工程指示 / 要求簡箋(E.I.)

工程指示編號：EI / 0992 / 19

工程名稱：觀塘裕民坊

工程項目：幕牆 趟門鎖扣窗拈配套修改

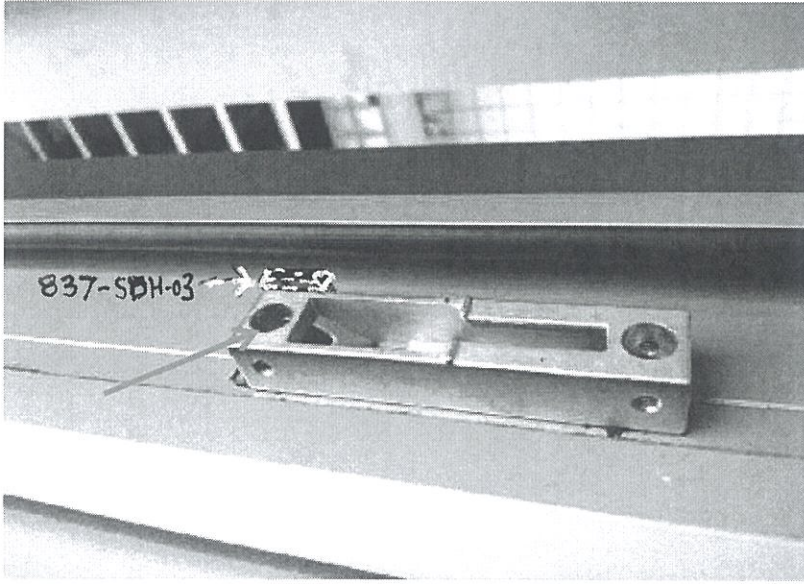
鎖扣MG-004C合格, 窗拈837-SDH-03 加工切短3mm, 配套使用。

检验工序编号:QR 其它-837-19-010	抽查		次品		次品 比 率
E I 编号: PO:43984 EI/0083/19C	序 号	数 量	严 重	轻 微	
项目名称: 幕墙 SD 門		50	50		100%
次品详细描述及图示: 趟門鎖扣: MG-004C 趟門框企安裝鎖扣与 837-SDH-03 窗拈, 窗拈高出鎖扣 3mm					
	导致质量事件原因 (由发生质量事件原因部门填写)				
	跟进结果:				
<input type="checkbox"/> 另有附页说明 <input type="checkbox"/> 图纸 <input type="checkbox"/> 相片

因應趟門鎖扣改模後厚度減少，趟門鎖扣位置窗拈同樣需要削短 3mm 以配套使用

1) 請廠修改全數仍在廠的趟門鎖扣位置窗拈，才可裝在門框上出貨

2) 已出貨的趟門框需要補回新款鎖扣到現場更換，此批鎖扣同樣要裝上修改窗拈才可出貨
